**Inspectierapport
JBE19-20-1
van de bestaande elektrotechnische installatie van**

**Gymzaal Branding
te
Hellevoetsluis**

1

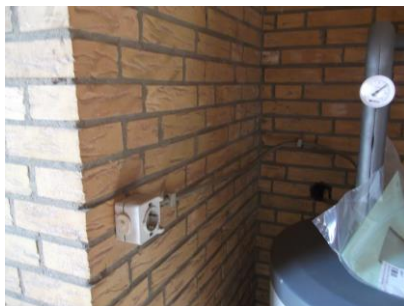
Nr	Omschrijving	Risico-klasse	Te nemen actie	Foto nr.
HKL				
1	De groepen van de gymzaal zijn niet beveiligd met een aardlekschakelaar.	2	Plaats aardlekautomaten voor de groepen van de gymzaal. B1 t/m B8	1
